東海第二発電所
重大事故等対策
審査会合における指摘事項の回答

平成29年9月21日
日本原子力発電株式会社

1. 審査会合での指摘事項(有効性評価に係る指摘事項)

有効性評価 2.6 LOCA時注水機能喪失 第2.6-16図 格納容器圧力の推移（その他のグラフも同様）

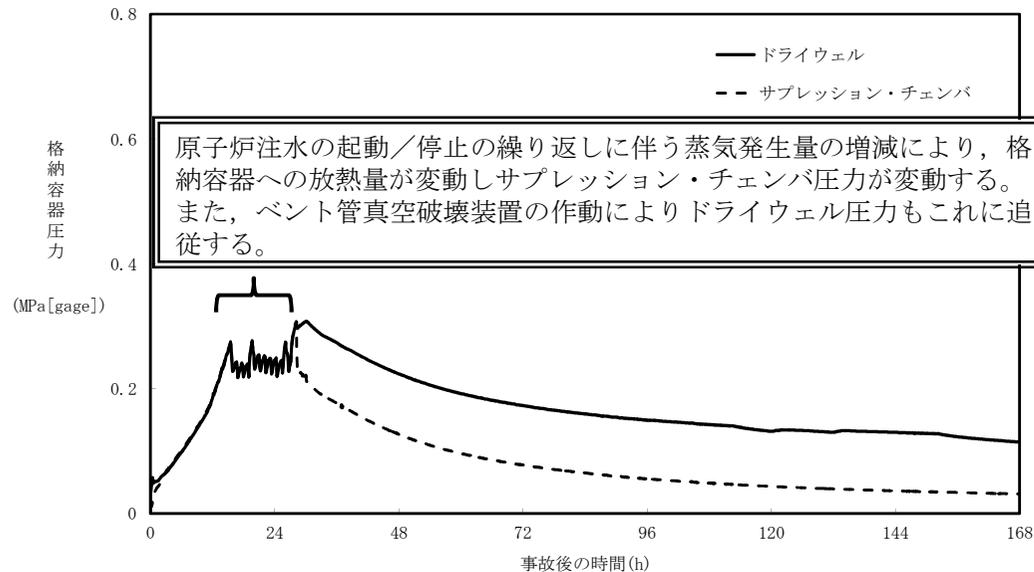
- ・格納容器圧力の推移について、事象発生24時間前後の挙動について、その理由を整理して提示すること。

- ・原子炉注水の起動／停止の繰り返しに伴う蒸気発生量の増減により、格納容器への放熱量が変動し、サブプレッション・チェンバ圧力が変動する。また、ベント管真空破壊装置の作動によりドライウェル圧力もこれに追従する。

有効性評価解析における格納容器圧力の推移
(雰囲気圧力・温度による静的負荷(格納容器過圧・過温破損)
(代替循環冷却系を使用しない場合))

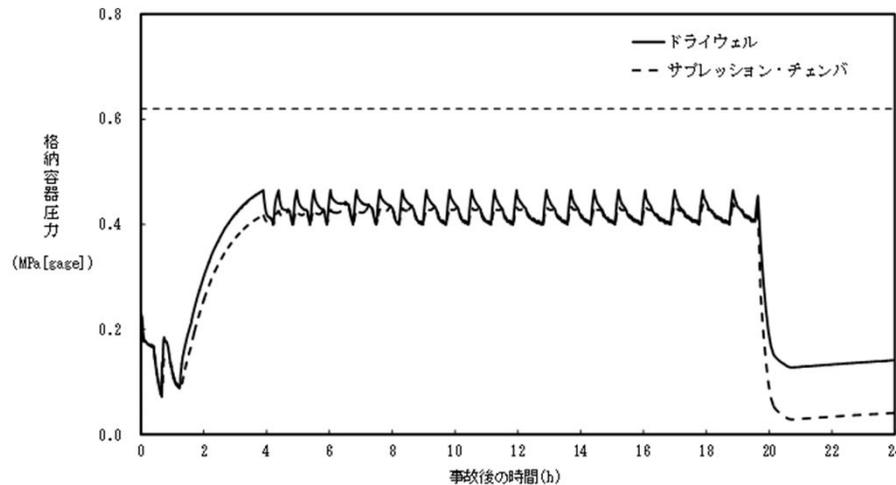
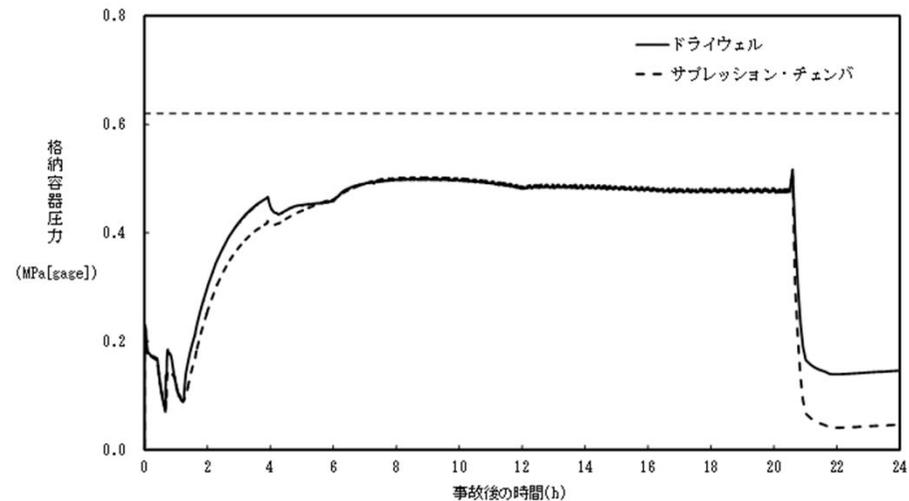
- ・代替格納容器スプレイを連続運転にした場合の影響について、連続運転時の流量調整の頻度を整理し、並行操作がある場合の成立性を整理して提示すること。また、当該実手順と解析条件の関係を整理して提示すること。

- ・連続運転を模擬して102m³/h一定とした場合の解析結果では、流量調整操作を実施することなく格納容器圧力を制御することができる。
- ・実手順のスプレイ流量範囲(130m³/h~102m³/h)で可能な限り連続的なスプレイを実施することを考えると、流量調整の頻度は有効性評価解析(130m³/hで間欠運転)と比較して減少することになる。
- ・上記のとおり、並行操作の頻度を極力下げることとするが、他の操作と並行操作になる場合でも優先度の高い操作を優先して実施することで操作の成立性を確認している(指摘事項の回答No.70参照)。

対策イメージ

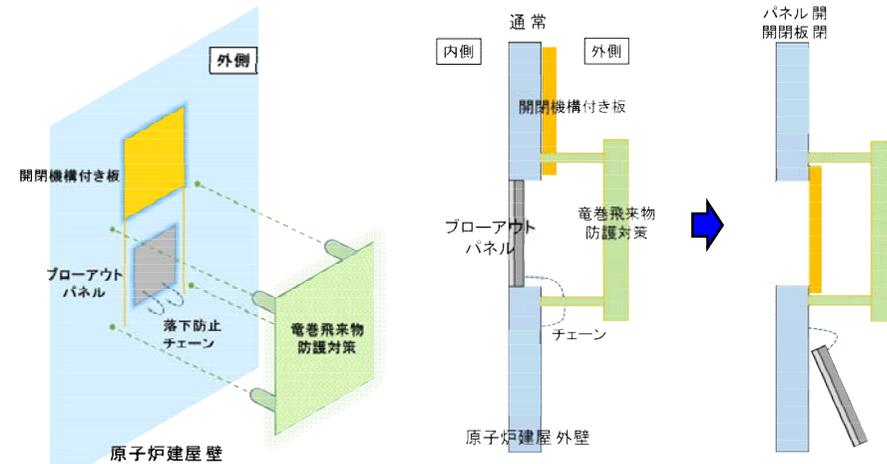
Cs-137放出量評価について、評価条件として原子炉建屋のブローアウトパネルが閉状態を期待していることを踏まえ、SA環境下でのブローアウトパネルに期待している機能を整理し、その機能を維持できることを整理して提示すること。

・SA環境下でブローアウトパネルに期待している機能を維持するため、以下の設計方針とする。

閉じ込め機能	開放機能
設計方針	<p>・閉維持または再閉止等の対策※ によって、原子炉建屋ガス処理系 運転時に原子炉建屋内の負圧を達成 すること (IS-LOCA等の閉じ込め機能に期待 していない事象を除く)</p>	—

ペDESTALコンクリート温度

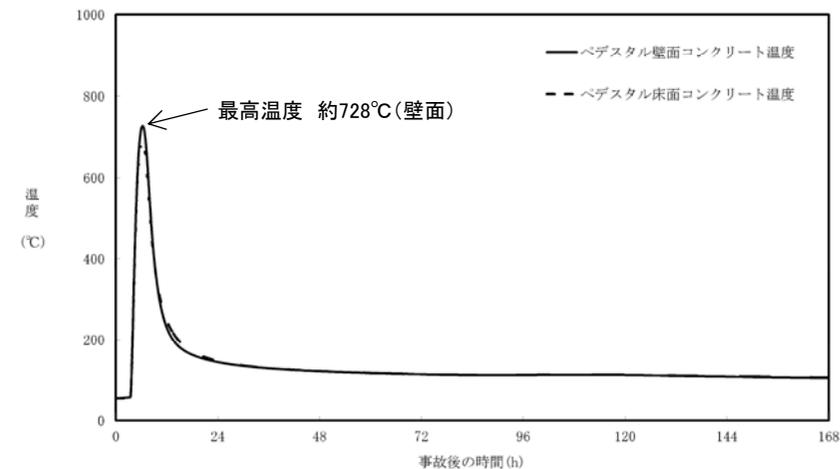
コリウムシールドに対する侵食量の不確かさについて、コリウムシールドの侵食が進行した時の厚みと物性値の温度依存性に係る不確かさの重ね合わせについて考え方を整理して資料を提示すること。

- ・有効性評価のベースケース解析においては、コリウムシールドが侵食されないことを評価しているが、金属酸化物との共晶反応によるジルコニア侵食の知見より、重大事故時にコリウムシールドが侵食される可能性は否定できない。また、MAAPコードにおけるMCCI伝熱モデルではコリウムシールドの伝熱物性として固定値を設定していることから、物性値の温度依存性に関して不確かさがある。このため、コリウムシールドの侵食と伝熱物性の温度依存性に係る不確かさの重ね合わせを考慮する。
- ・上記を踏まえた感度解析により影響を評価した結果、ペDESTALのコンクリートの温度最高値は約728°Cであり、コンクリートの侵食開始温度である約1,230°Cを下回ることから、ベースケース解析と同様に侵食が生じないことを確認した。

○逃がし安全弁の機能別配置図

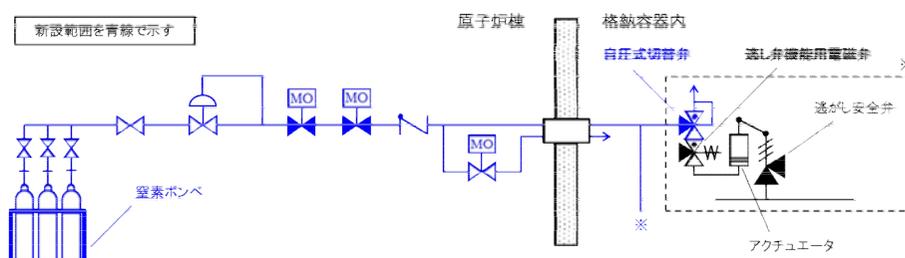
逃がし安全弁における逃がし弁機能をSA設備に位置付けないことについて、46条適合性を踏まえ、考え方を説明すること。

以上から、46条の要求事項である原子炉冷却材圧力バウンダリの減圧は、逃がし安全弁2個を用いることで対応可能であり、逃がし安全弁(自動減圧機能)7個は十分に余裕を持った設計であると考えが、更なる安全性向上対策として、逃がし安全弁(自動減圧機能なし)を対象に逃がし安全弁(自動減圧機能)とは異なる経路で駆動用窒素を供給し、電磁弁を使用することなく開操作が可能な、代替逃がし安全弁駆動装置(重大事故等対処設備)を設置する。

第2図 非信頼度評価フォールトツリー

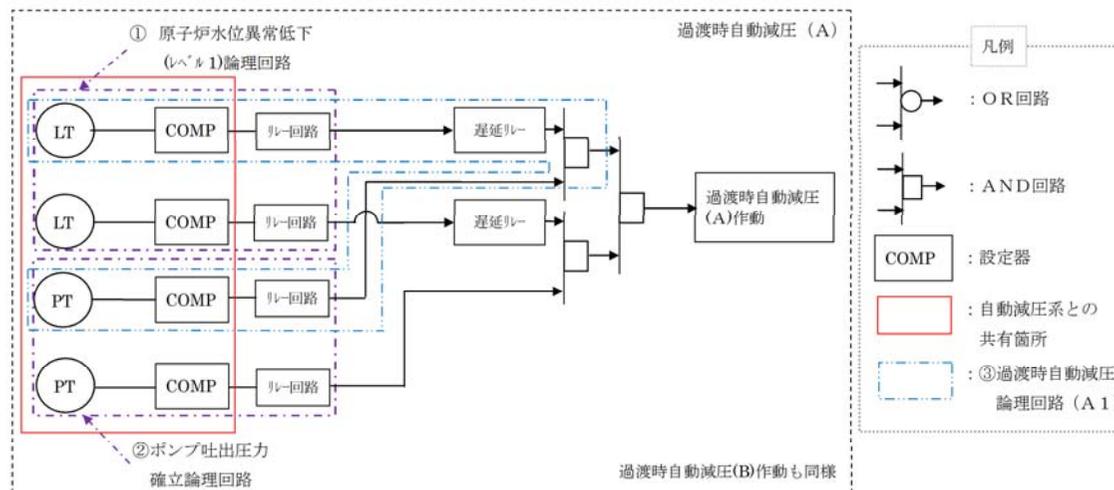
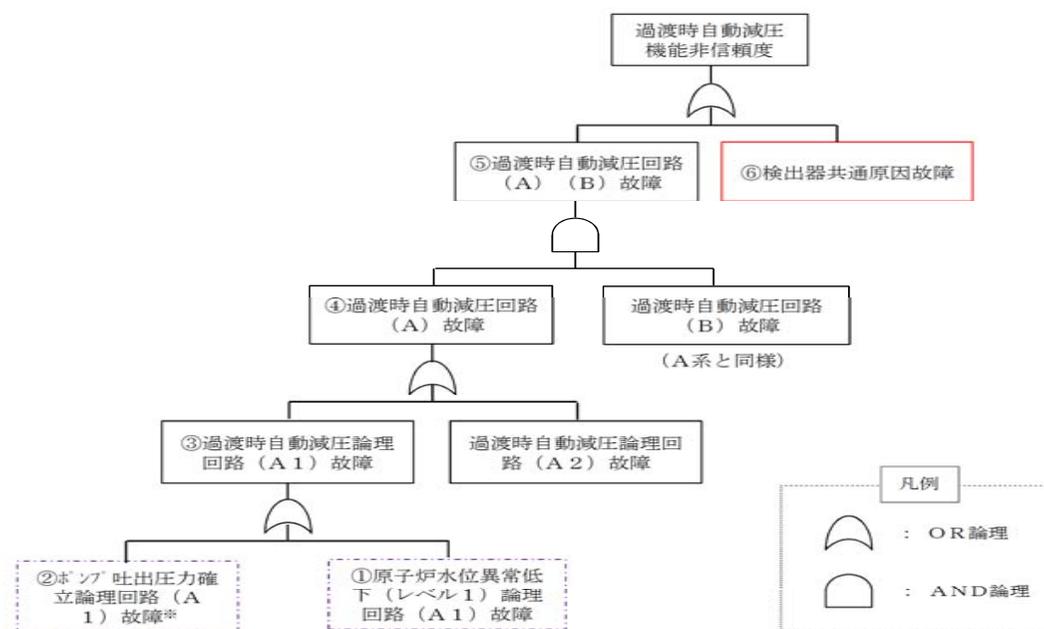
過渡時自動減圧機能の非信頼度について、検出器を含めたシステム全体の非信頼度ではなく、論理回路の非信頼度を整理した資料を提示すること。

- 過渡時自動減圧回路は、検出器及び設定器を自動減圧回路と共用している。共用部を含めない過渡時自動減圧回路の非信頼度を第1表に示す。

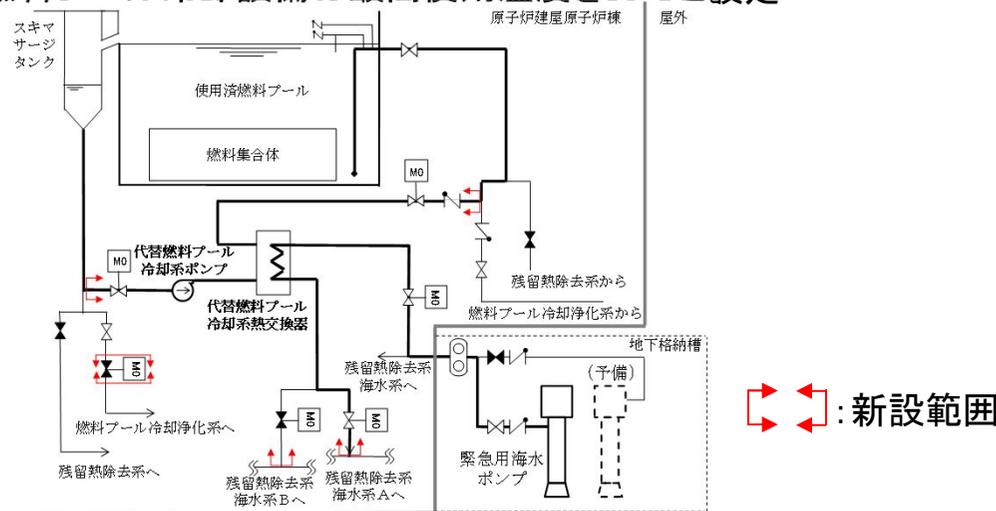
デブリ検知に用いる格納容器下部水位計及び水温計について、SA環境条件を整理して提示すること。また、RPVからの落下物に対して、これらの計器が同時に機能喪失しないことを整理して提示すること。

- ペDESTAL内のSA環境条件としては、格納容器破損防止対策の有効性評価において示している各解析結果の最大値は約212°C－約1秒間、0.465kPa[gage]であり、これを包絡するペDESTAL内環境条件200°C(ピーク温度215°C－1分間)、0.62MPa[gage]を設定している。
- また、ペDESTAL内はRPV破損後のデブリの落下に配慮した設計とする。
 - 各計器のMIケーブルは、チャンネル毎に別ルートで敷設し、デブリの落下に伴うペDESTAL内構造物等の落下物を考慮した場合においても、複数のチャンネルが同時に損傷し、機能喪失することがない設計とする。
 - RPVからデブリが大量に落下した場合は、デブリはペDESTAL内の構造物に付着せずに、ペDESTAL下部のプールに落下すると考えられる。仮に、RPVから少量のデブリが落下した場合に僅かなデブリが構造物に付着したとしても、プールから発生する蒸気や構造物との伝熱によって冷却されるため、輻射熱による各計器への影響は小さいと考えられる。ただし、各計器の検出部及びMIケーブルに対して金属製の保護カバーを設置(デブリ検知用水温計検出部を除く)することで、RPV破損後のペDESTAL内計器の健全性に配慮した設計とする。
- なお、ペDESTAL内の検出器・MIケーブル、保護カバーは無機物で構成されており、放射線による影響はない。

【緊急用電源系構成】

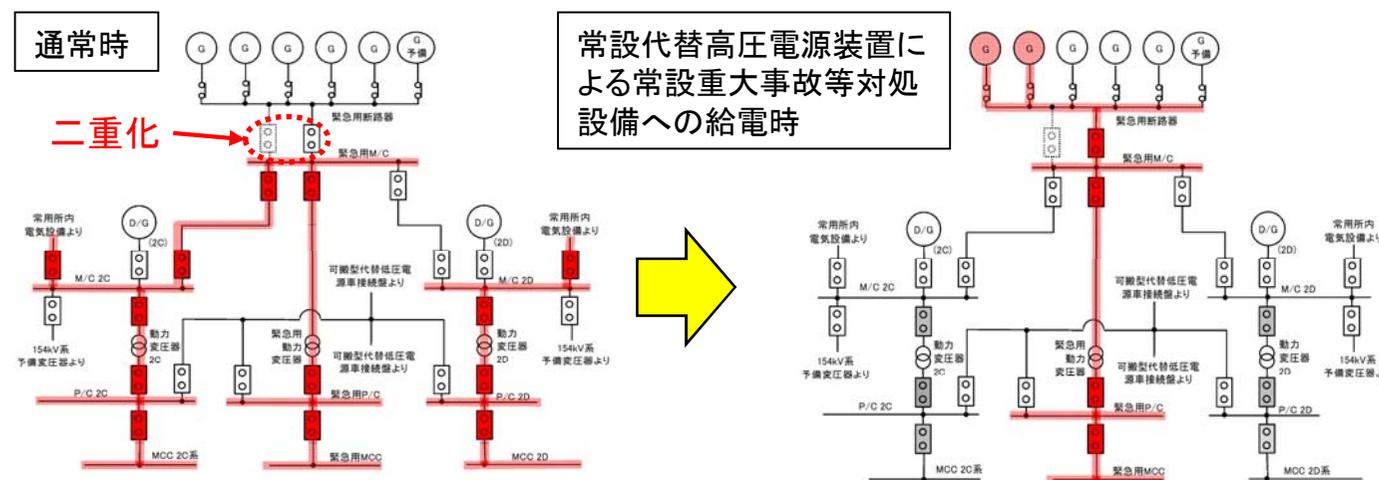
常設代替高圧電源装置から緊急用メタクラへの遮断器が1つであることについて故障リスクや運用をふまえて説明すること。

- 東海第二発電所では津波による重大事故等を考慮し、当該重大事故等に対し常設重大事故等対処設備による対応が可能な設計を採用
- 新設する常設重大事故等対処設備の電源は、代替所内電気系(常設代替高圧電源装置、緊急用M/C、緊急用P/C及び緊急用MCC等)により確保する設計
- 一方、代替所内電気系の信頼性を検討した結果、常設代替高圧電源装置と緊急用M/Cを結ぶ受電遮断器の閉失敗が代替所内電気系の非信頼度に支配的な故障であることを確認(寄与度約55%)
- 上記を踏まえ、当該受電遮断器を二重化し代替所内電気系及び常設重大事故等対処設備の信頼性を向上

- 受電遮断器2重化による悪影響
常設代替高圧電源装置～緊急用M/Cの受電遮断器は通常時開状態であり、投入は手動操作とする。また、通常時に誤投入があった場合でも負荷の増加はないため、2重化による悪影響はない。
- 緊急用電源系と非常用電源系との独立性
M/C 2C(2D)～緊急用M/C間には遮断器を2台設置し、外部電源喪失時に遮断器が開放することで、非常用電源系との独立性を確保
- 非常用電源系への給電方法
M/C 2C及びM/C 2Dへ、それぞれ独立した給電ルートを確認
